型号	BJ2771A	设计	制图	审核	核准	视图
名称	装配图		罗映刚	2011.01.19		
材料			2008-01-15	宋检望		
绘图单位: mm 普通公差: ± 0.05		第 1 页, 共 1 页		比例: 2: 1

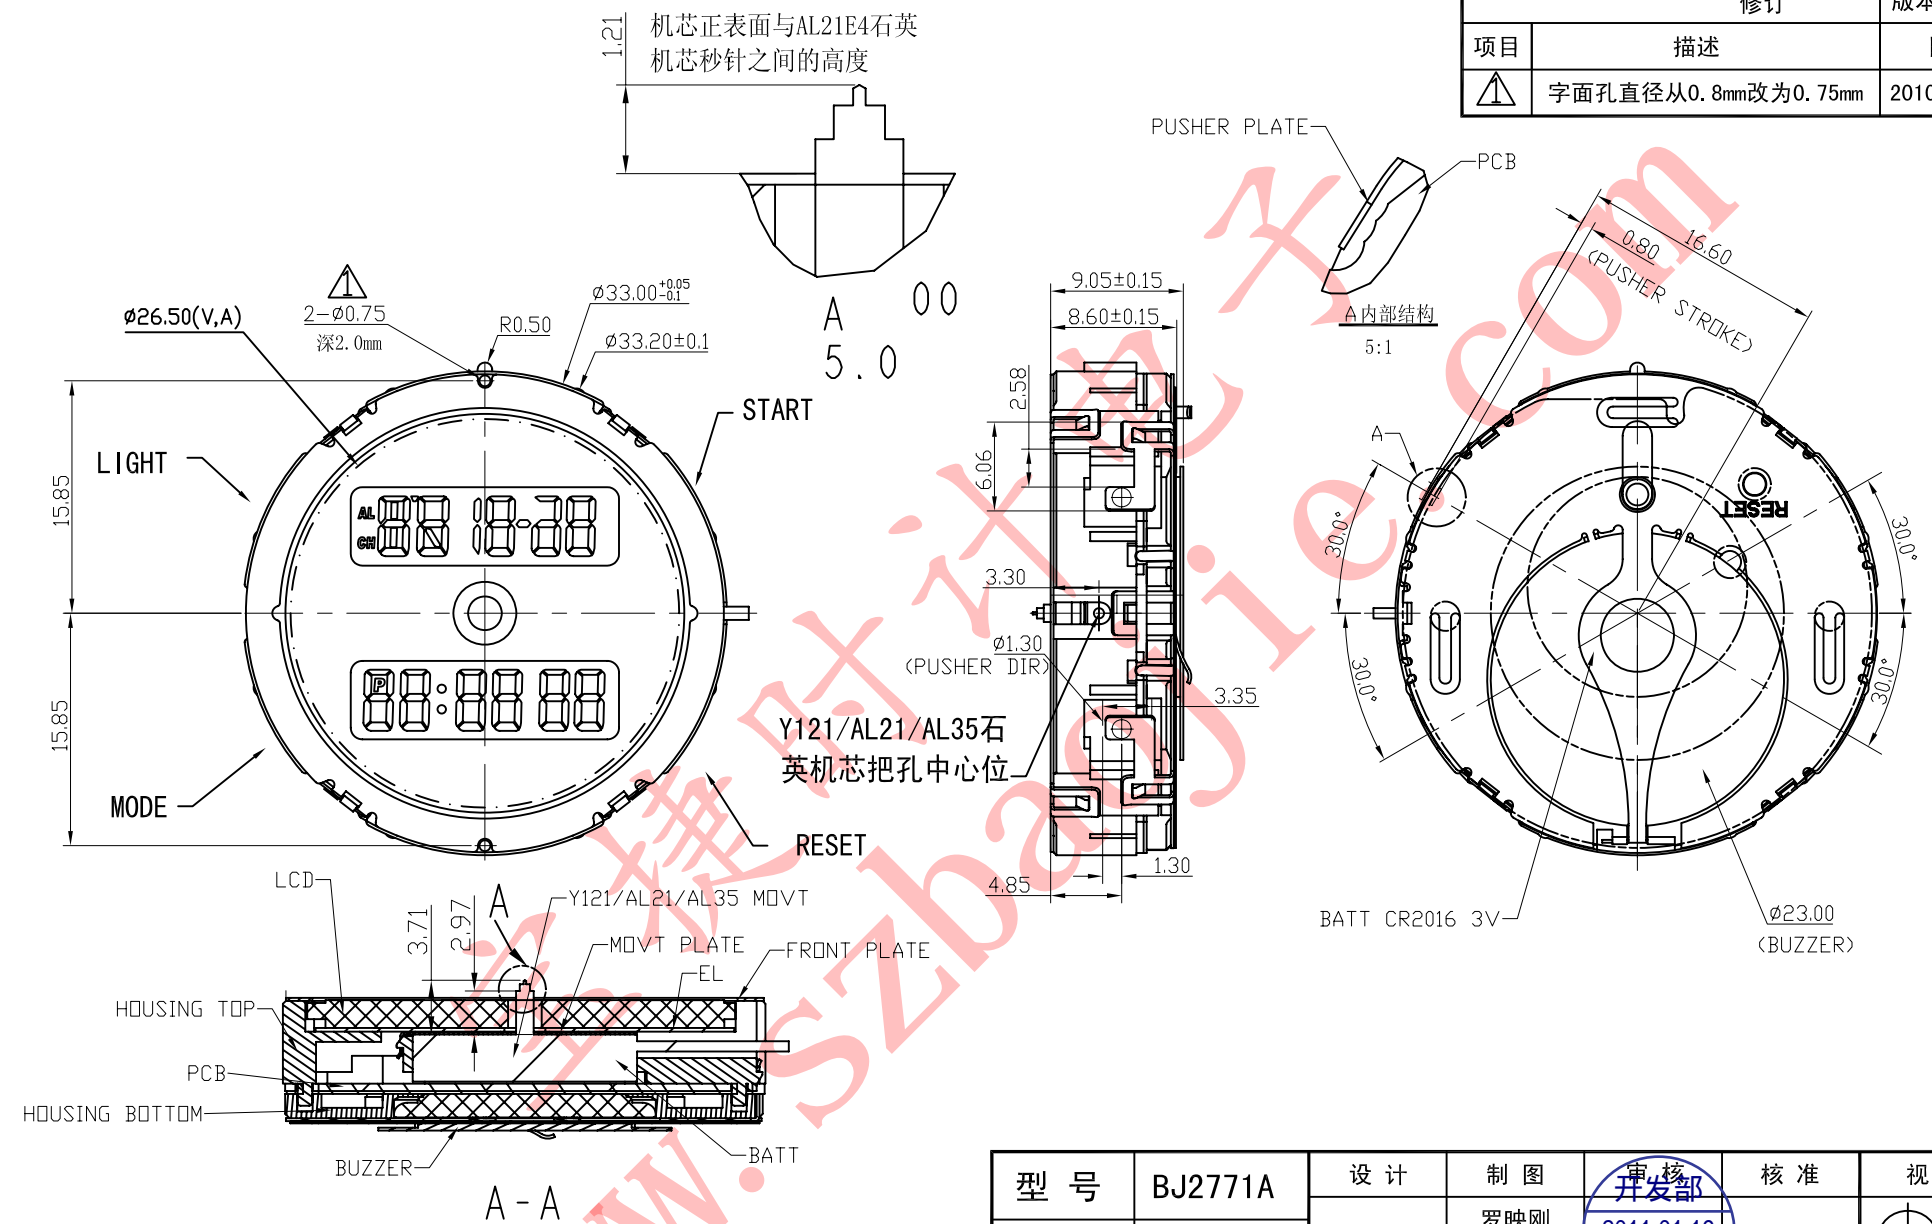
修订		版本	B
项目	描述	日期	
△	字面孔直径从0.8mm改为0.75mm	2010-11-25
